改善箇所説明図

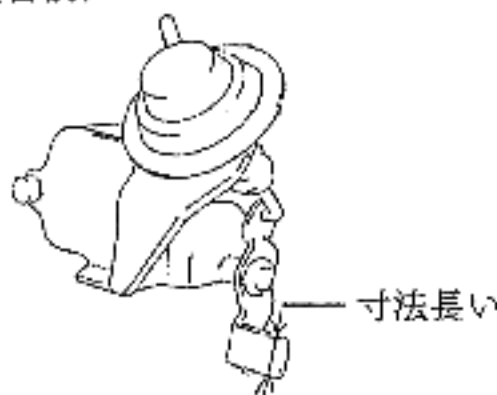
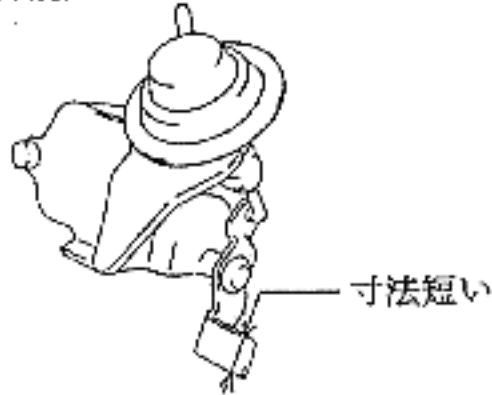
基準不適合発生箇所

原動機の噴射ポンプにおいて、アクセルレバーとアイドルアップレバーの作動時の間隔の少ないものがあるため、作動状態によっては互いのレバーが干渉することがあり、そのままの状態で使用を続けると、最悪の場合、原動機の回転が下がらなくなるおそれがある。

改善の内容

全車両点検し、当該レバーが互いに干渉するおそれのあるものは、対策品と交換する。

識別：アイドルアップアクチュエータの側面(アクチュエータ部分の手前側面)に黄色ペイントを塗布する。
